# AMÉNAGEMENT DE LA RD920 NORD ENTRE LA PLACE DE LA RÉSISTANCE À BOURG-LA-REINE ET LE BOULEVARD ROMAIN ROLLAND À MONTROUGE Communes de Bagneux, Bourg-la-Reine, Montrouge, Arcueil et Cachan

Dossier d'enquête publique

Pièce G : Autres avis

Etat actuel

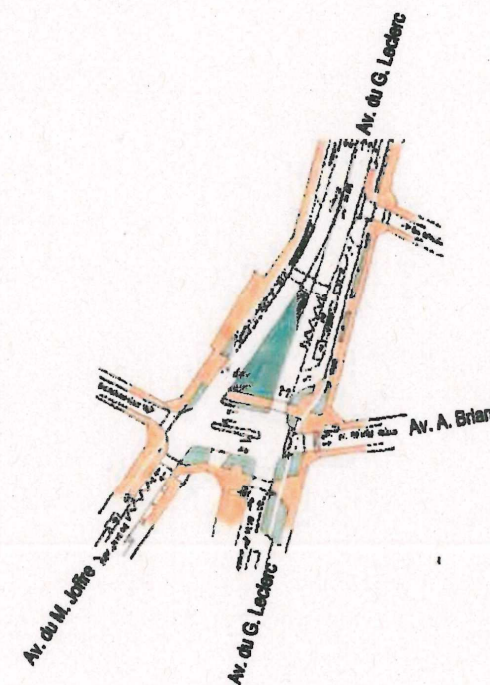
La place de la Résistance (voir croquis ci-après), espace public de 0,7 ha, est composée de deux larges chaussées simple sens et d'un carrefour tout mouvement. La chaussée y représente la plus grande partie de sa surface, soit 59%. La place est par ailleurs largement minérale (88% de son emprise). Desservie par les transports en commun, on identifie deux arrêts de bus : un arrêt côté nord vers Paris (Porte d'Orléans), et un arrêt de bus côté sud vers Massy. On y dénombre 18 places de stationnement public.

Projet du Conseil Départemental du 30.06.2020

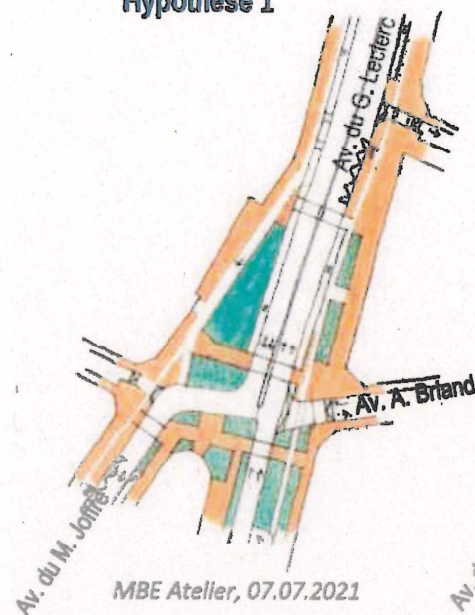
Or, nous pensons que cet aspect de l'aménagement ne valorise pas suffisamment l'aspect qualitatif de l'entrée de ville et que ce carrefour routier « consomme » beaucoup d'espace public et génère un trafic de passage dans l'avenue Aristide Briand, pourtant à vocation résidentielle. Ce constat pousse la commune à s'interroger sur la possibilité de remanier les fonctionnalités routières du carrefour dans le sens de leur diminution.

Ce projet propose de réaménager l'espace public sans remise en cause des fonctionnalités existantes. La place reste composée de deux chaussées simple sens avec un carrefour tout mouvement. Sa dominante routière reste importante avec 48% de l'espace dédié à la voirie.

### Hypothèse 2

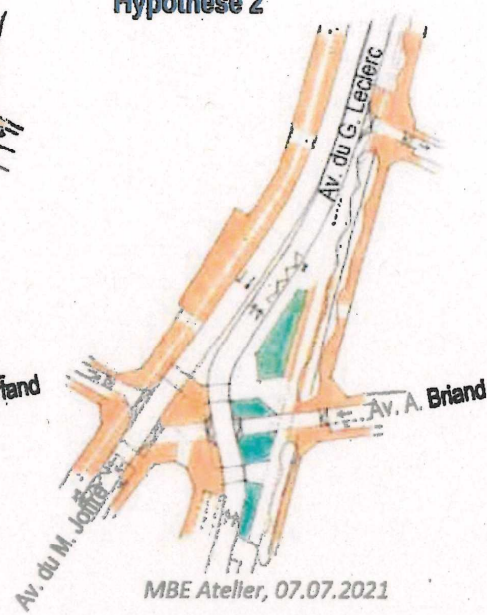
L'hypothèse 2 consiste en l'installation d'un square-parvis côté ouest. La chaussée sens nord-sud est repositionnée au plus près de l'autre. La largeur des trottoirs est augmentée.  
L'emprise du carrefour est réduite.  
L'avenue Aristide Briand passe en sens unique.  
Le parvis s'adresse aux rez-de-chaussée à majorité de services.
